Mission régionale d'autorité environnementale  
**Grand Est**

**Avis sur le projet d'exploitation  
de la centrale photovoltaïque de Neufchâteau (88)  
porté par la société ENOE PVS-NE1**

n°MRAe 2024APGE23

**Figure 2: Plan du projet retenu**

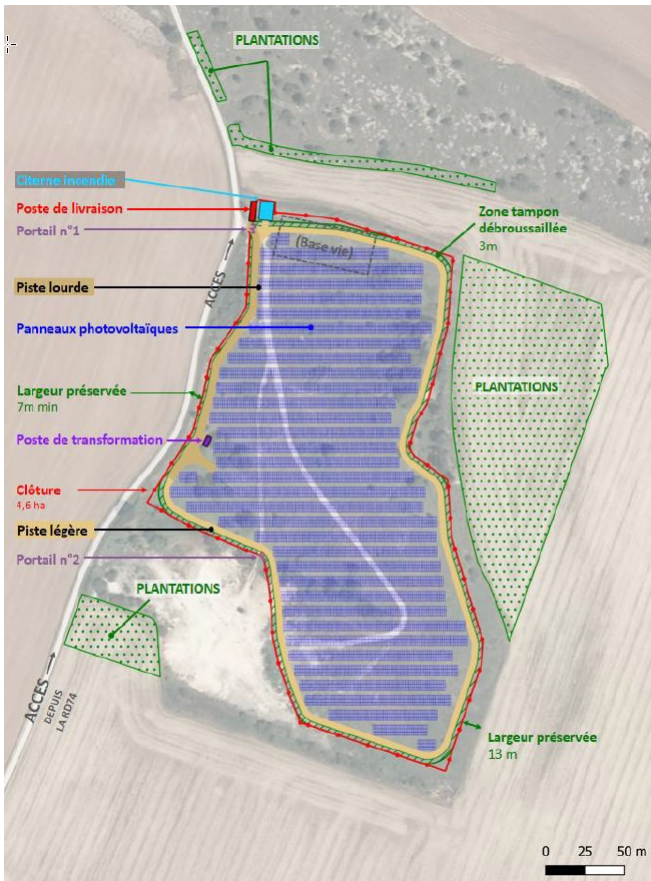
- un périmètre boisé de 10 m d'épaisseur est conservé tout autour du projet ;
- le plancher de l'ancienne carrière qui abrite une pelouse sèche secondaire a été extrait du périmètre du projet (voir figure 2).

**Figure 3 : projet végétal**

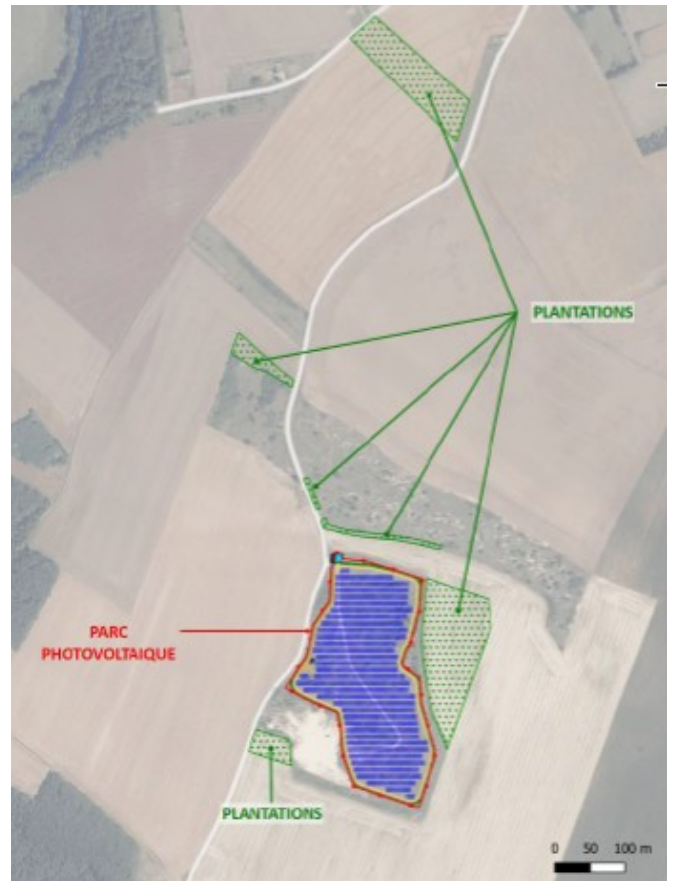
Des mesures sont envisagées pour compenser la perte d'habitats estimée à 1,55 ha. Les mesures compensatoires consistent à fournir des habitats favorables à la faune à proximité directe de la zone impactée et qui occuperont une surface totale de 3,03 ha, répartie en 6 secteurs précisément localisés sur la figure 3 ci-dessus. Il s'agit de plantation de haies et arbustes, et de pose de nichoirs. Le coefficient de compensation est donc de l'ordre de 2 pour 1.
